Consejo Nacional de Operación

Acuerdo 943 Por el cual se aprueba la incorporación del cambio en los límites de generación y absorción de potencia reactiva de las unidades de la planta de generación San Miguel y las respectivas curvas de carga

Acuerdo Número:
N° 943

Curva de cargabilidad CH San Miguel

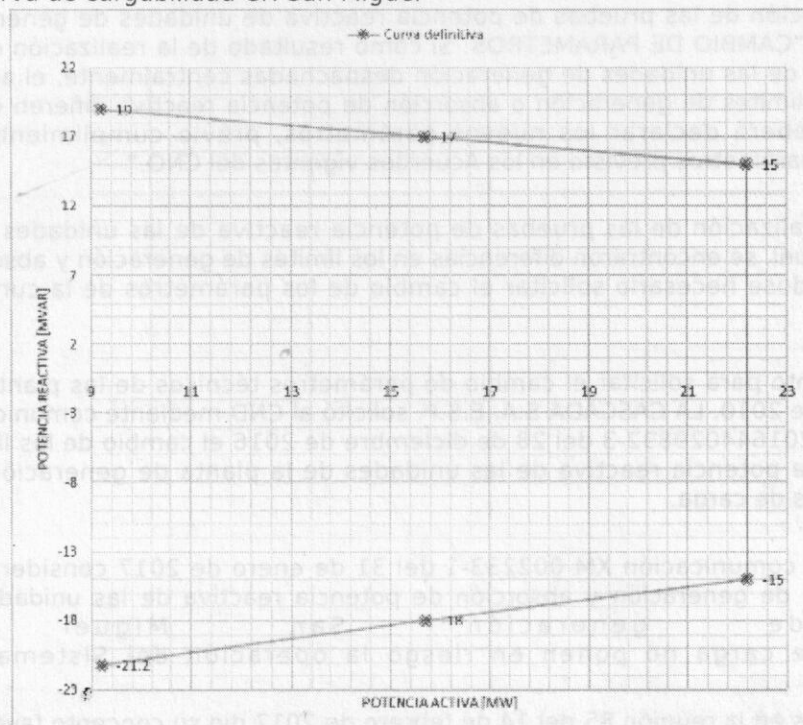
- 2 Que como resultado de la realización de las pruebas de potencia reactiva de las unidades de la planta de generación San Miguel, se encontraron diferencias en los límites de generación y absorción de potencia reactiva, haciéndose necesario solicitar el cambio de los parámetros de la curva de cargabilidad.

Aprobar la declaración de una nueva curva operativa de carga de las unidades de la planta de generación San Miguel, en las que se define la capacidad para entrega y absorción de potencia reactiva de la unidad en función de la potencia activa generada.

Curva de capacidad definitiva

P [MW]	Q [MVar]
9.2	-21.2
15.7	-18
22.2	-15
22.2	15
15.7	17
9.2	19
